マイクロコンピュータ技術情報

技術通知 78K0/FC1+, FE1+, FF1+用 インサーキット・エミュレータ QB-78K0FX1 使用制限事項の件			発行番号	ZBG-CD-06-0063号	1 / 2
			発行日	2006年8月3日	
			発行部門	NECエレクトロニクス株式会社 第四システム事業本部 汎用マイコンシステム事業部 開発ツールグループ	
文書分類	☐	使用制限事項	バージョンアップ	ドキュメント誤記訂正 (正誤表)	その他
関連資料	QB-78K0FX1ユーザーズ・マニュアル 資料番号：U17534JJ1V0

78K0/FC1+,FE1+,FF1+用インサーキット・エミュレータ
QB-78K0FX1 使用制限事項一覧

図 1：RGPT/TGPT ポインタの動き

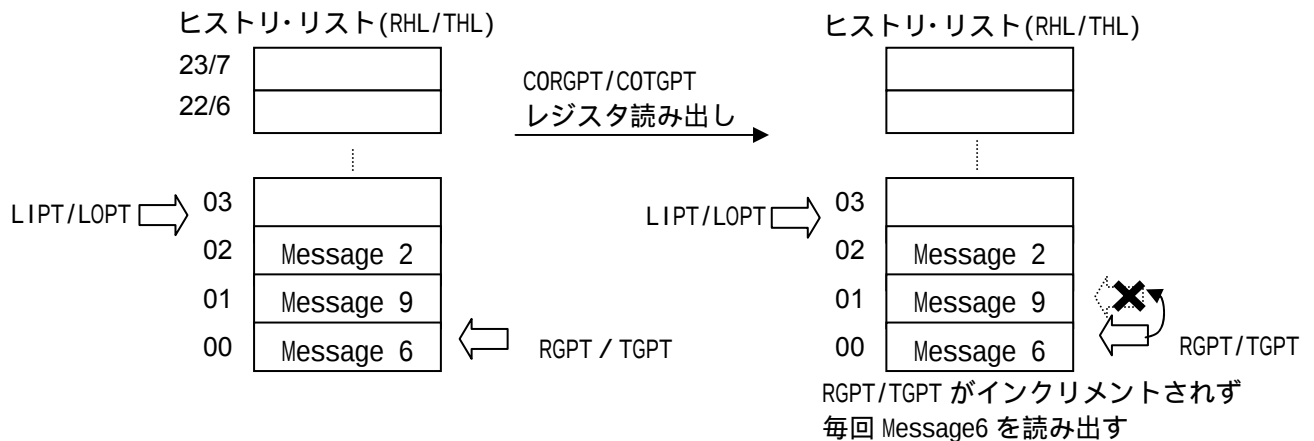
【内 容】CAN 受信/送信履歴・リスト機能を使用するソフトウェア構成とした場合、以下の制限が発生します。

- ・ CORGPT/COTGPT レジスタからメッセージ・バッファ番号を読み出した場合 RGPT/TGPT ポインタが自動的にインクリメントされないため、同じメッセージ・バッファを読み続けてしまいます。(下図参照)

【回避策】ありません。

管理記号 B 以降で修正されています。
